ANÁLISE TÉCNICA

ASSUNTO: Parecer quanto ao serviço de execução de esquadrias de alumínio.

Em e-mail enviando pela Comissão Permanente de Licitações, no dia 10/04/2019, quanto a confirmação da especificação de serviço apresentado pela empresa vencedora do processo licitatório N.º 21200.002158/2013-90, quanto a qualificação técnico-profissional no item Instalação de esquadrias de alumínio. Onde a CPL solicita parecer quanto à conformidade do atestado apresentado e o serviço solicitado no Edital.

1. Foto de esquadrias com perfis de alumínio e fechamento com vidro

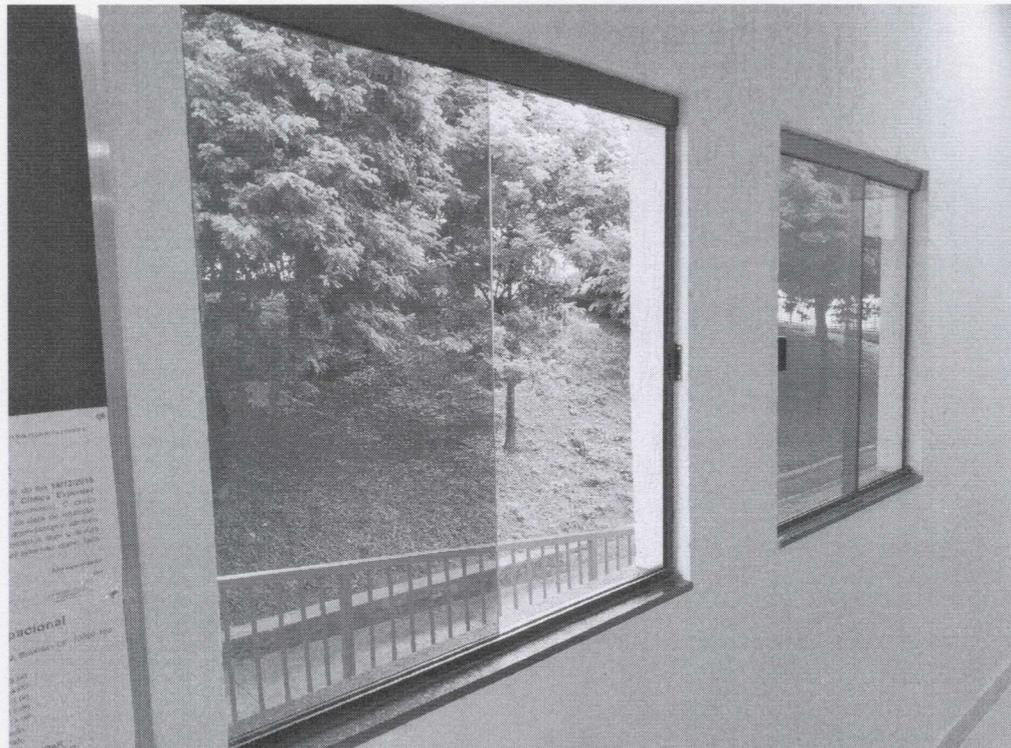
Podemos destacar nas imagens apresentadas no e-mail, que a esquadria em questão é formada por perfis horizontais e verticais em alumínio. Dentre esses elementos e seguindo o detalhamento descrito na referida norma, em especial no item 2.15, podemos destacar como elementos que formam a esquadria, os itens: contramarco, marco e travessa superior do marco. Sendo todos em alumínio.

Logo, é razoável a aceitação da esquadria, como sendo em alumínio. Mesmo que o pano de fechamento seja em vidro.
